监理工作联系单

工程名称：崇礼区 28 个村级光伏扶贫电站项目（五标段）

编号：ZHJL-LXD-015

主题：巡视检查五标段村级电站施工现场

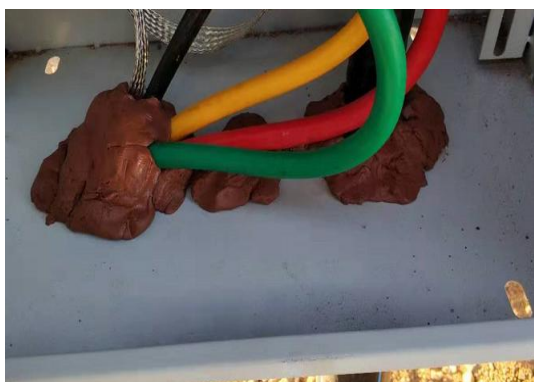
1、接地扁铁焊接不合格

2、后立柱、背拉筋安装不垂直

3、汇流箱内防火封堵不规范

4、个别等电位线未安装

5、压块安装不合格

6、个别组件有脏污

希望施工单位立即整改，整改完成后上报监理项目部，若发现未整改继续施工将对你施工单位进行重罚。

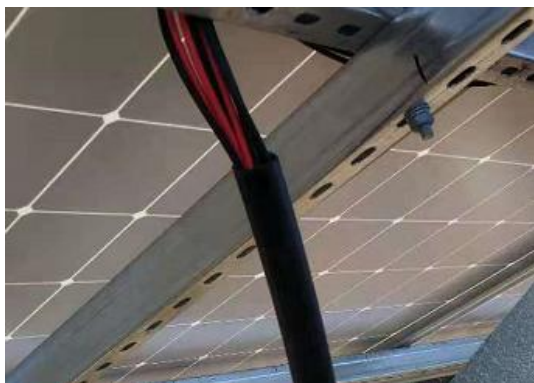
7、逆变器、汇流箱无标识

8、直流线管绑扎不规范

9、直流线管未做防火封堵

10、背拉筋未按图纸施工

11、密封圈安装不到位

12、围栏警示标语少

13、线管安装不规范
